1～4号機滞留水移送装置の追設に伴う 実施計画の変更について

2019年12月26日

東京電力ホールディングス株式会社

3. 実施計画の変更概要

2. 系統概要

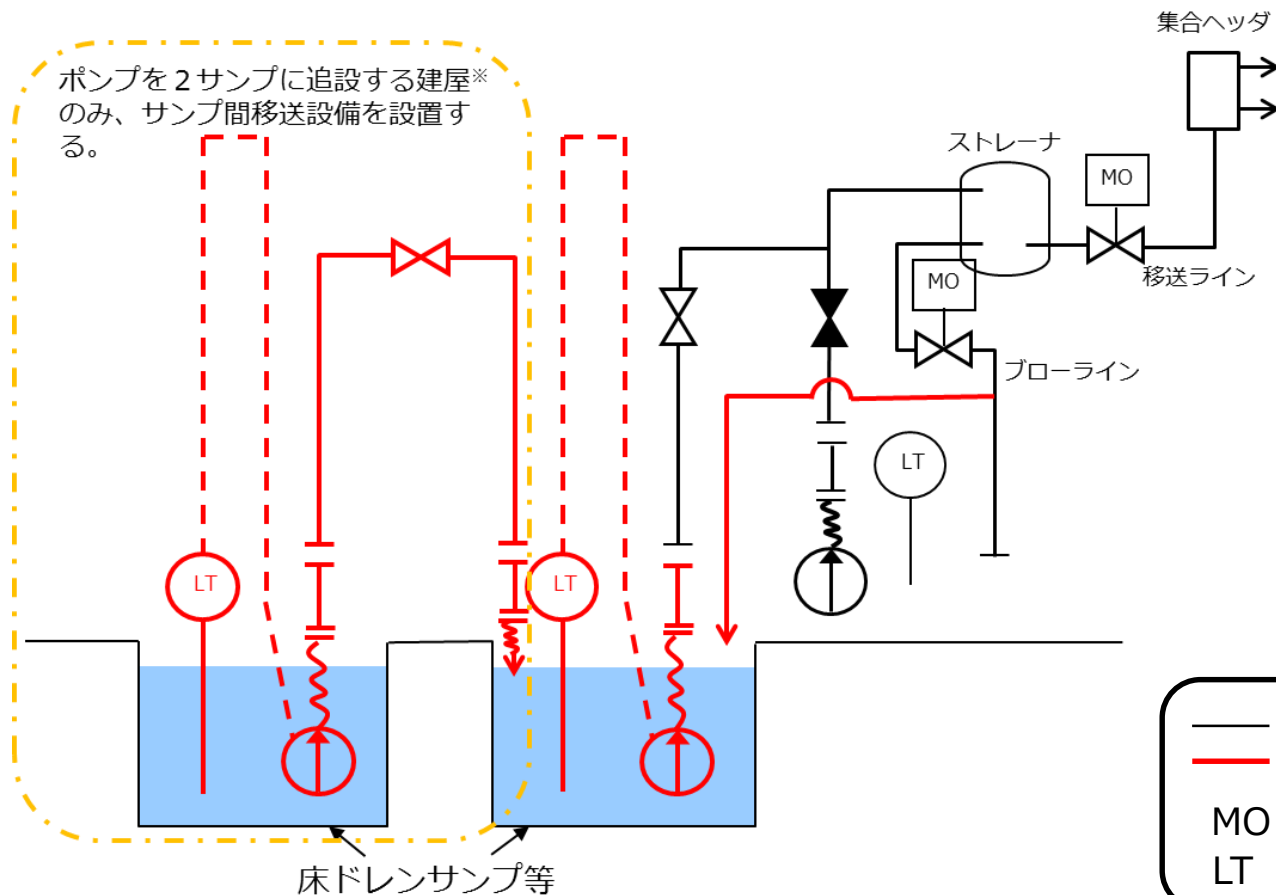
- 追設する配管は、既設のストレナユニットまたは、ポンプ出口弁スキッドの予備座に接続することで、既設設備を可能な限り流用する。
- ポンプを2サンプに追設する建屋については、1つのサンプに集約し、移送する。

※今回の申請範囲でポンプを2サンプに追設する建屋

- 2Rw/B
- 3T/B
- 3Rw/B
- 4R/B
- 4Rw/B

サンプ 1 か所につきポンプ 2 台を設置

4. 配置図 (ポンプ, 配管)

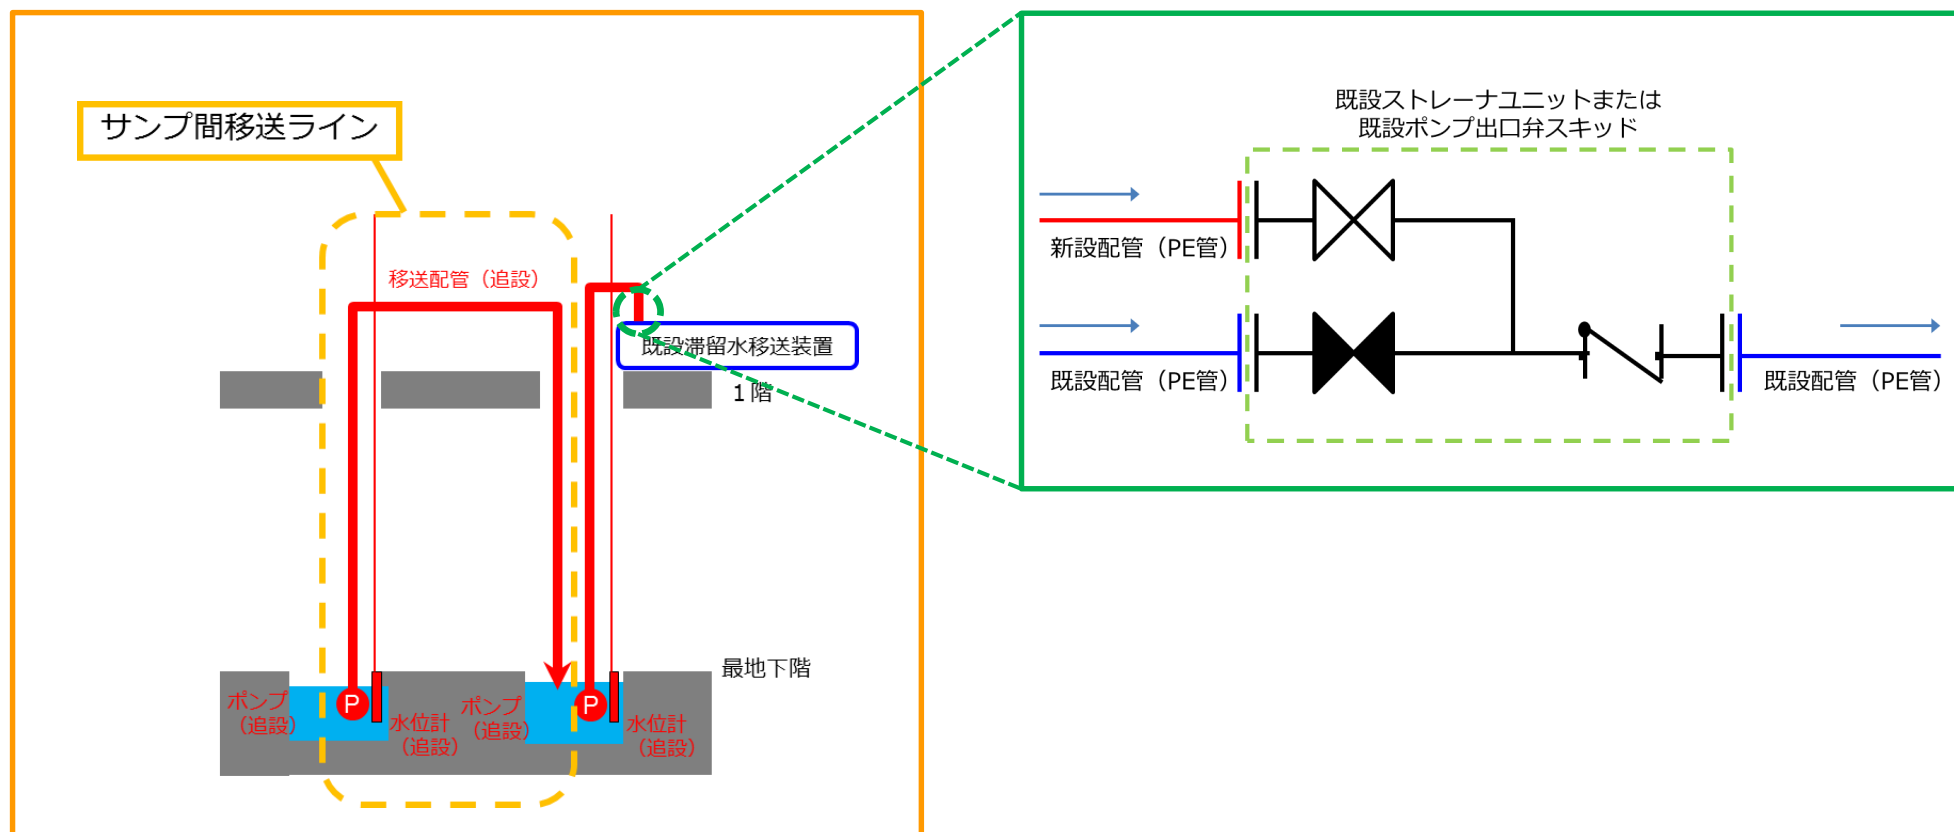
- 追設する配管は、既設のストレーナユニットまたはポンプ出口弁スキッド予備座への接続を行う。
- 追設する配管は、全て屋内への設置である。

10. 水位計に係る変更内容（1, 2号機）

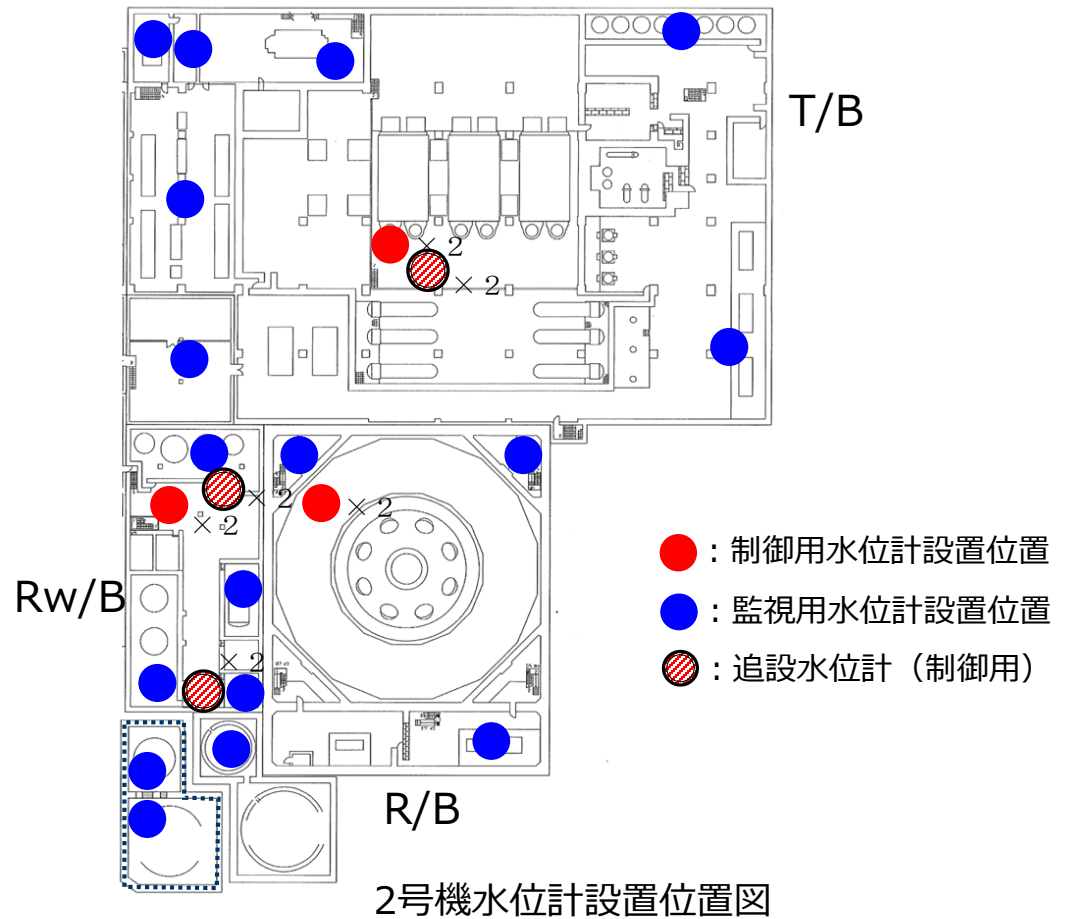
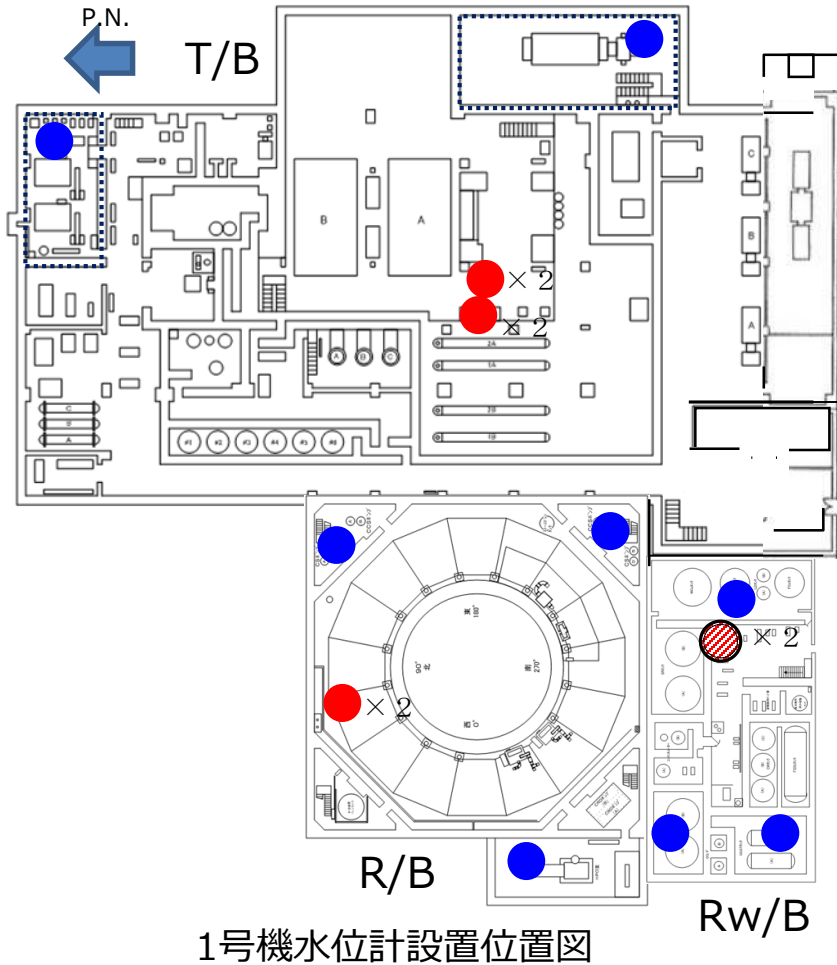
■ サンプ1か所につき，制御用水位計を2台設置する。

1 1. 水位計に係る変更内容（3, 4号機）

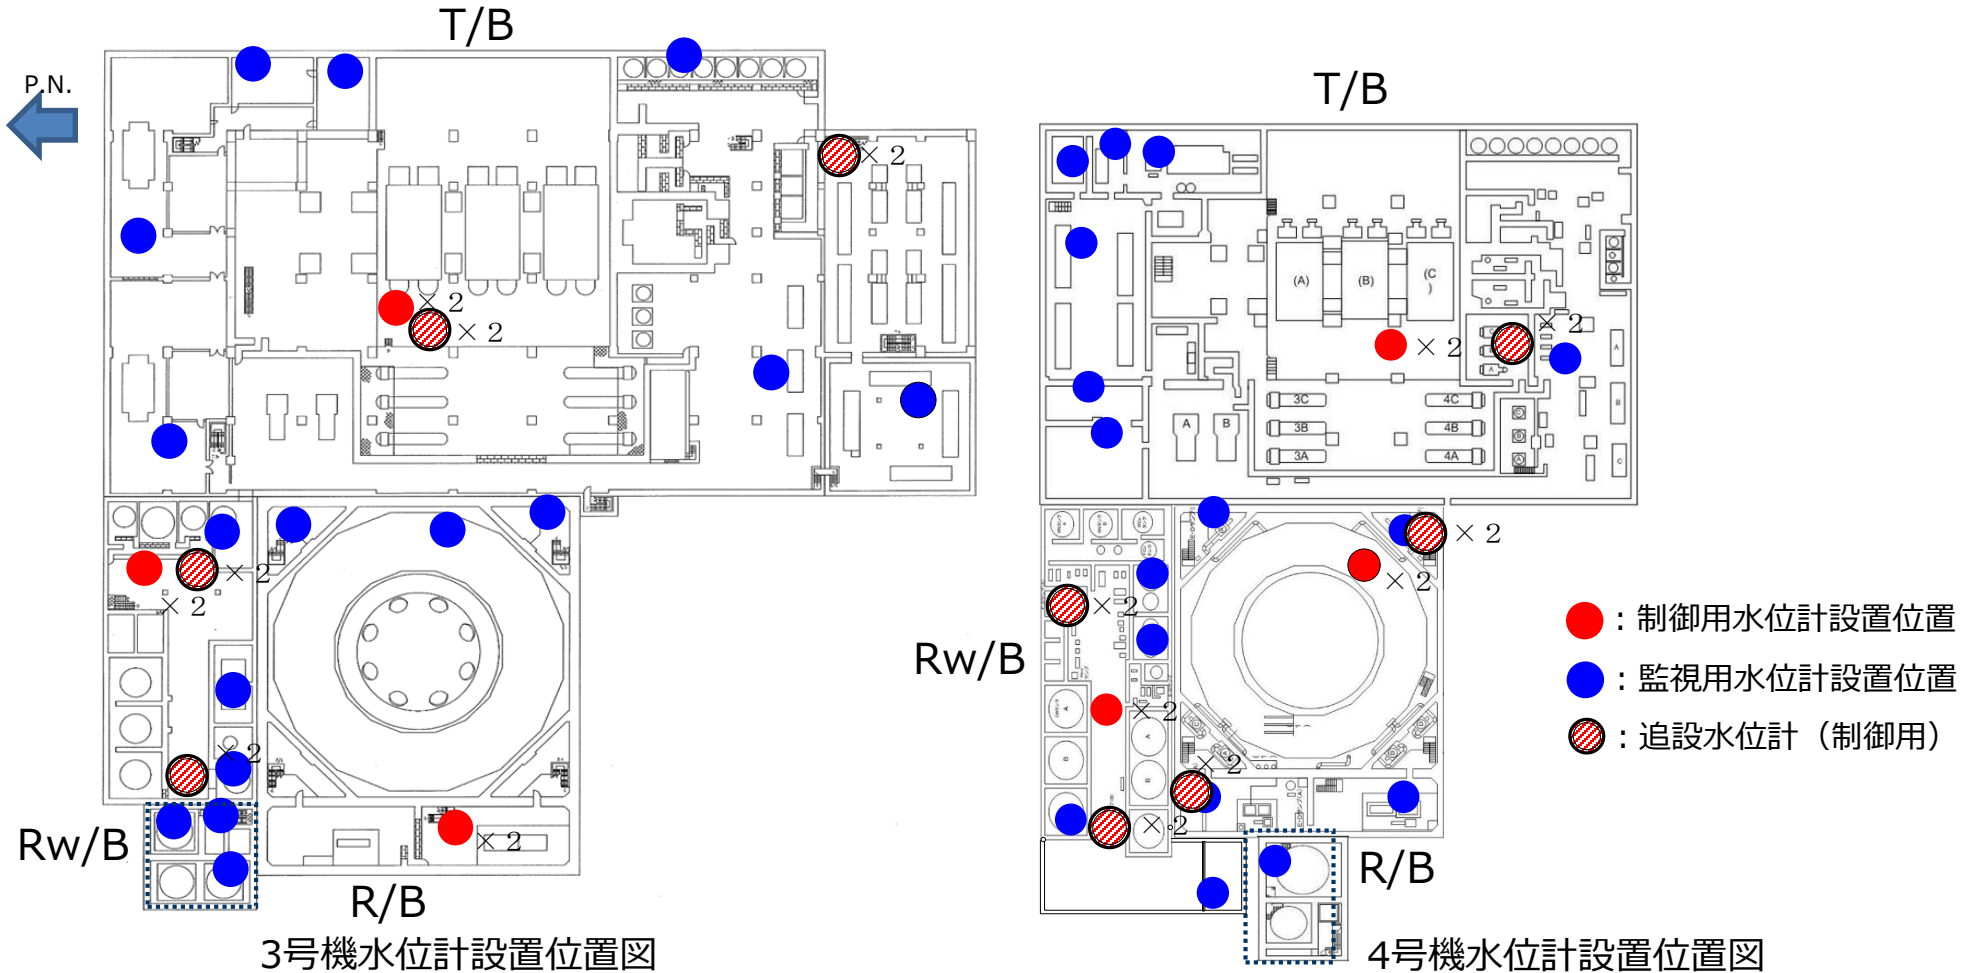
3号機水位計設置位置図

4号機水位計設置位置図

配管概略図 (4号機R/B床ドレンサンプル(B)滞留水移送装置)

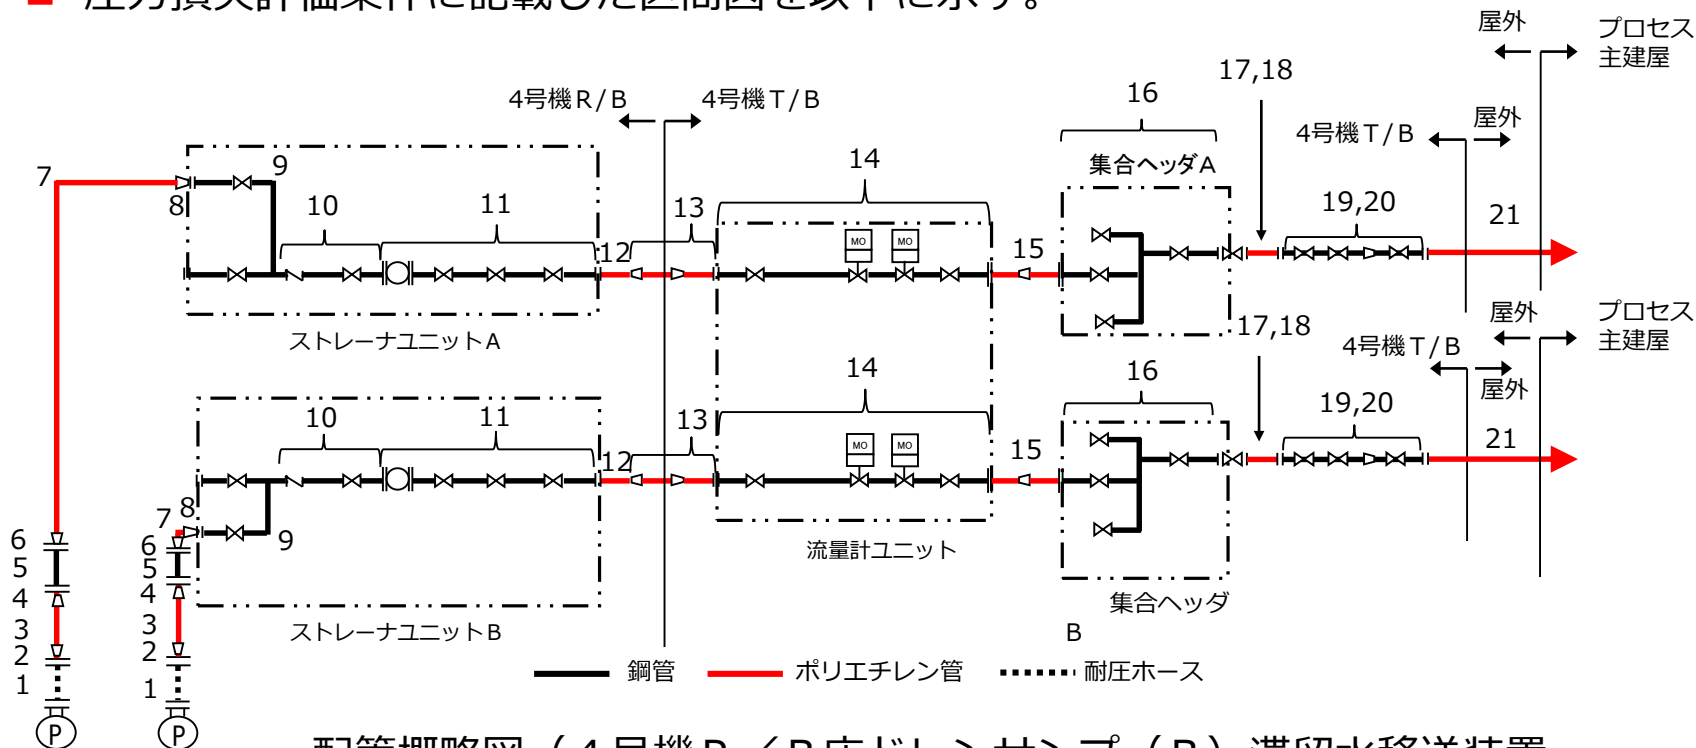
- 以下の通り、最も圧力損失の大きい4号機R/B床ドレンサンプル(B)からプロセス主建屋までの移送ラインにポンプ吐出し量12m³/hが流れた場合の**合計圧力損失<全揚程**となることから12m³/h以上の移送流量が確保できることを評価している。
※その他の滞留水移送装置についても同様に評価を実施。
